改善箇所説明図

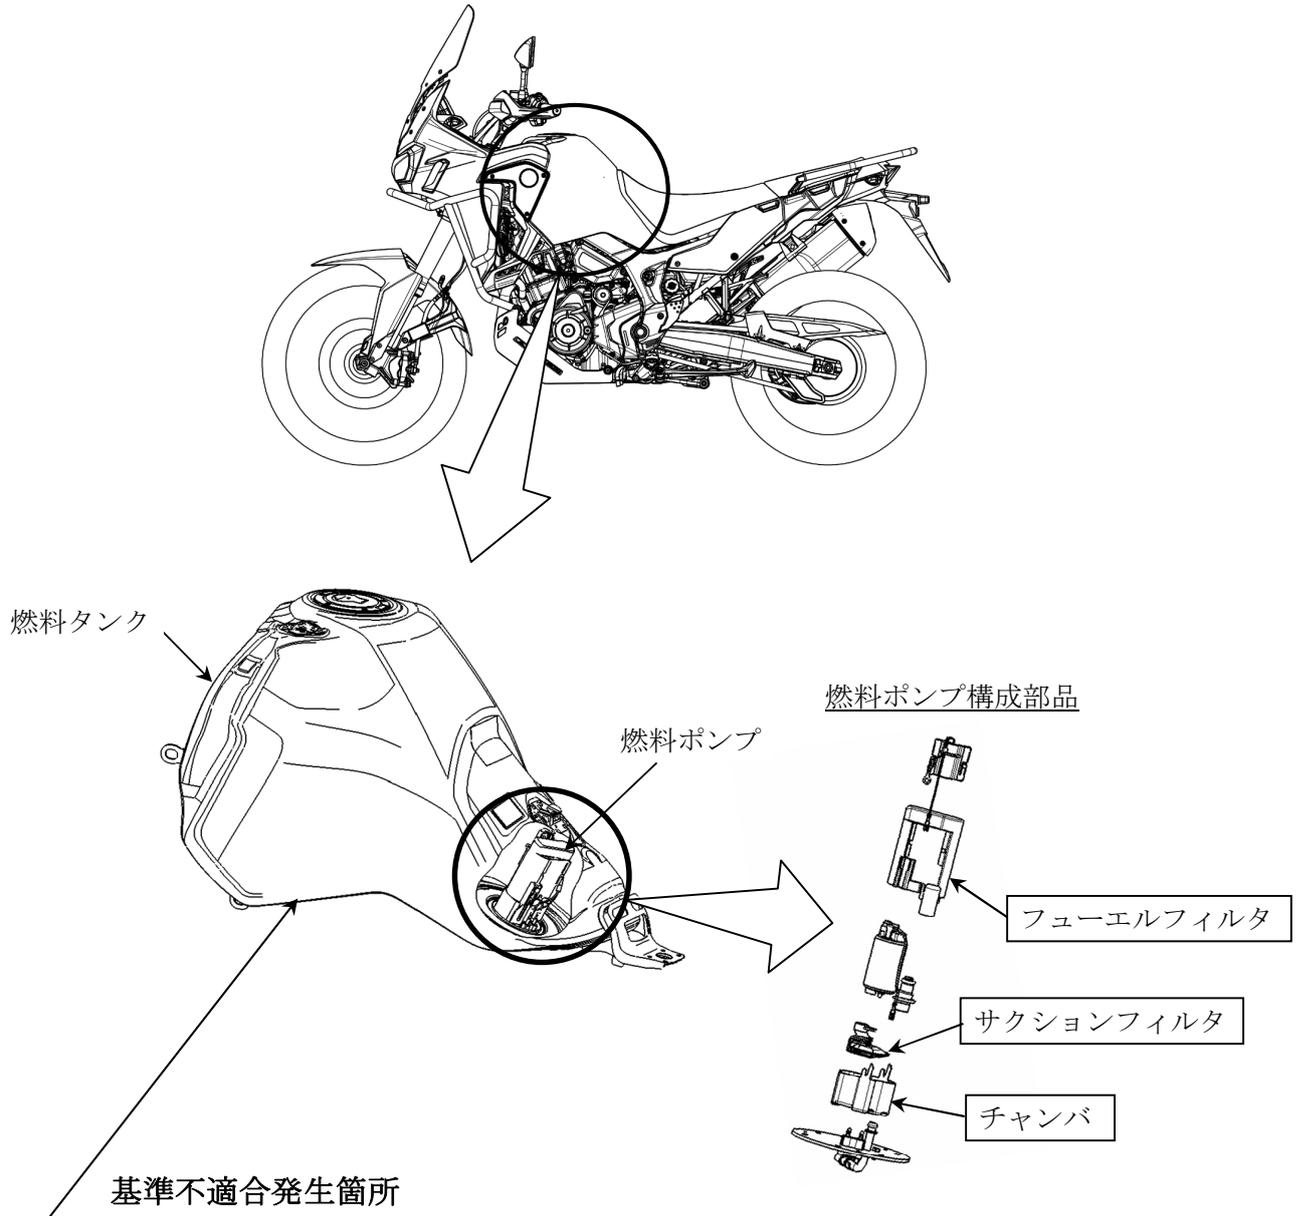
燃料タンク製造時の異物管理方法が不適切なため、溶接時にタンク内部に生成された酸化物が燃料ポンプのサクシヨンフィルタに吸着するものがある。そのため、当該フィルタが詰まり、エンジン不調となり、最悪の場合、走行中にエンストするおそれがある。

全車両、燃料タンク内の酸化物を除くためガソリンを全て抜き、燃料ポンプのサクシヨンフィルタ及びフューエルフィルタ、チャンバを新品と交換する。

注： は交換部品を示す。
